新竹縣政府工程查核代表照片表

工程名稱：新竹縣峨眉鄉公所辦公廳舍及代表會拆除重建工程

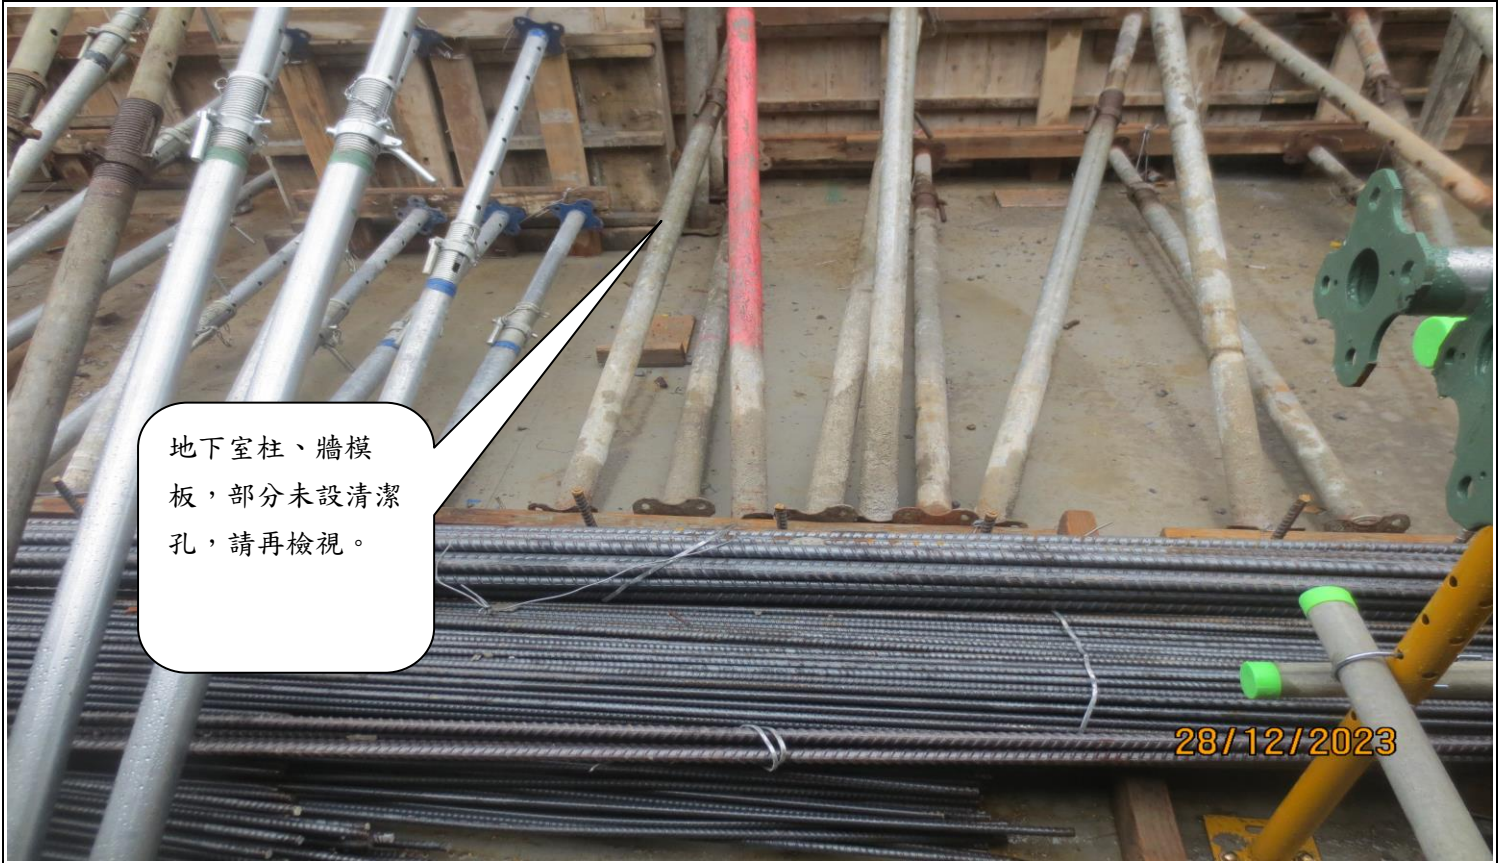
鋼筋施工：筏基開口預留鋼筋，較為不足，請再檢視。

鋼筋施工：牆預留鋼筋，未採用水平筋及寬止筋綁紮，導致間距不足。
